まとめ資料変更箇所リスト

資料名 : 重大事故等対処設備について
 章/項番号 : 3.19 通信連絡を行うために必要な設備

資料名 : 重大事故等対処設備について
 章/項番号: 別添資料-2 復水補給水系を用いた代替循環冷却の成立性について

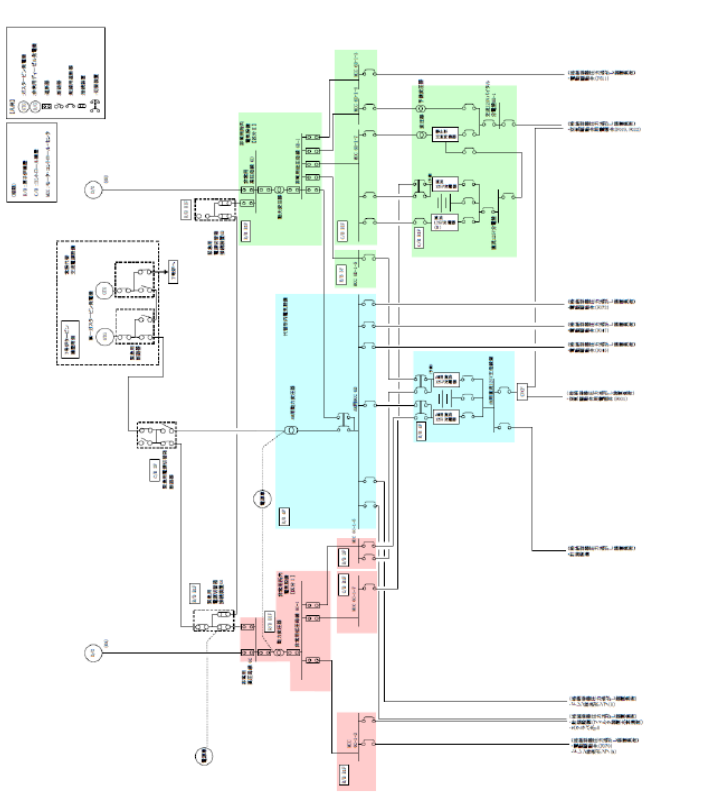
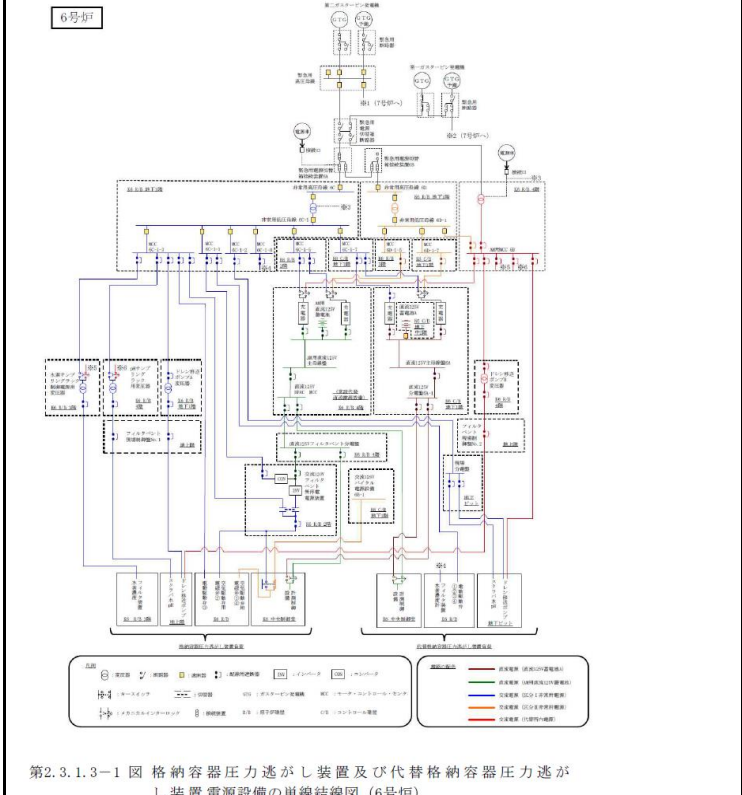
No.	章番号	ページ番号	変更後	変更前	変更理由
5	1.2.1	5	 第 1.2.1-6 図 機器配置図 (7号炉原子炉建屋 3階及び中3階)	 第 1.2.1-6 図 機器配置図 (7号炉原子炉建屋 3階及び4階)	⑤
6	1.2.2	6	・二次隔離弁バイパス弁: 電動駆動弁 (MO 弁)	・二次隔離弁バイパス弁: 手動駆動弁 (HO 弁)	①(二次隔離弁バイパス弁の電動化)
7	2.2.1	11	【フィルタ装置】 格納容器圧力逃がし装置用フィルタ装置は, 金属フィルタと水スクラバで構成する。(湿式フィルタ方式)	【フィルタ装置】 格納容器圧力逃がし装置及び代替格納容器圧力逃がし装置用フィルタ装置は, 金属フィルタと水スクラバで構成する。	⑤
8	2.2.1	12	湿式フィルタ方式では, 上記のように粒子状放射性物質だけではなく, 無機よう素も捕捉することができることから, フィルタ装置の構造には同方式を採用している。	—	⑤
9	2.2.1.1	13	容器は, たて置円筒形とし, スカートにて支持する。スカートには, 剛性を確保するため, 補強リブを設置する。また, スカートには, 容器の底部点検のため, マンホール (600A) を設置する。	容器は, たて置円筒形とし, スカートにて支持する。スカートには, 剛性を確保するため, 補強リブを設置する。また, スカートには, 容器の底部点検のため, マンホール (500A) を設置する。	⑤
10	2.2.1.1	13	N4:ドレンノズル (50A)	N4:ドレンノズル (25A)	⑤
11	2.2.2.2	31	また, 電動駆動弁である二次隔離弁及び二次隔離弁バイパス弁の構造を第2.2.2.2-2 図に示す。	また, 電動駆動弁である二次隔離弁の構造を第2.2.2.2-2 図に示す。	①(二次隔離弁バイパス弁の電動化)

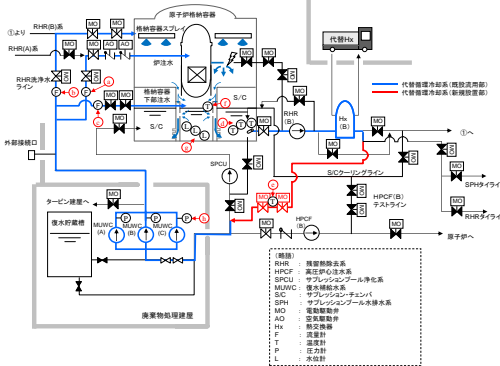
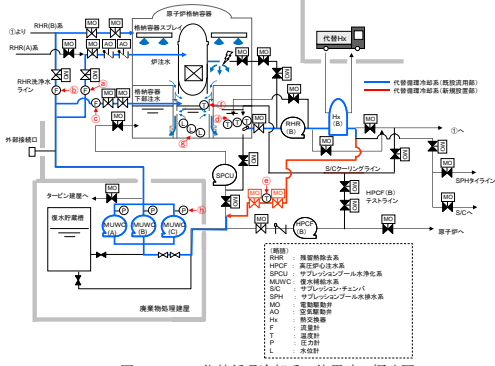
No.	章番号	ページ番号	変更後	変更前	変更理由
1	1.2	3	<p>図 1.2-1 代替循環冷却系の設備概要 (7号炉の例)</p> <p>*上図は原子炉冷却材喪失事故 (LOCA) を想定しているため原子炉へ注水した水は破断口から溢れ出しサブプレッション・チェンバ・プールに流入する。LOCA 以外の場合は逃がし安全弁の排気管を通してサブプレッション・チェンバに流入することになる。</p>	<p>図 1.2-1 代替循環冷却系の設備概要 (7号炉の例)</p> <p>*上図は大 LOCA を想定しているため原子炉へ注水した水は破断口から溢れ出しサブプレッション・チェンバ・プールに流入する。LOCA 以外の場合は逃がし安全弁の排気管を通してサブプレッション・チェンバに流入することになる。</p>	⑤
2	1.3.1	5	<ul style="list-style-type: none"> ・系統流量: ㉑復水補給水系流量 (RHR A系代替注水流量) ㉒復水補給水系流量 (RHR B系代替注水流量) ㉓復水補給水系流量 (格納容器下部注水流量) ・残留熱除去系熱交換器入口温度: ㉔サブプレッション・チェンバ・プール水温度 ・残留熱除去系熱交換器出口温度: ㉕復水補給水系温度 (代替循環冷却) ・格納容器下部の温度: ㉖ドライウェル雰囲気温度 ・格納容器下部の水位: ㉗格納容器下部水位 <p>また, 復水移送ポンプの運転状態を監視するため, 下記で示す㉘の計器を設置する。 ・復水移送ポンプの運転状態: ㉘復水移送ポンプ吐出圧力</p>	<ul style="list-style-type: none"> ・系統流量: ㉑復水補給水系流量 (原子炉压力容器) ㉒復水補給水系流量 (原子炉格納容器) * 格納容器スプレイ ㉓復水補給水系流量 (原子炉格納容器) * 格納容器下部注水 ・残留熱除去系熱交換器入口温度: ㉔サブプレッション・チェンバ・プール水温度 ・残留熱除去系熱交換器出口温度: ㉕復水補給水系温度 (代替循環冷却) ・格納容器下部の温度: ㉖ドライウェル雰囲気温度 ・格納容器下部の水位: ㉗格納容器下部水位 <p>また, 復水移送ポンプの運転状態を監視するため, 下記で示す㉘の計器を設置する。 ・復水移送ポンプの運転状態: ㉘復水移送ポンプ吐出圧力</p>	⑤
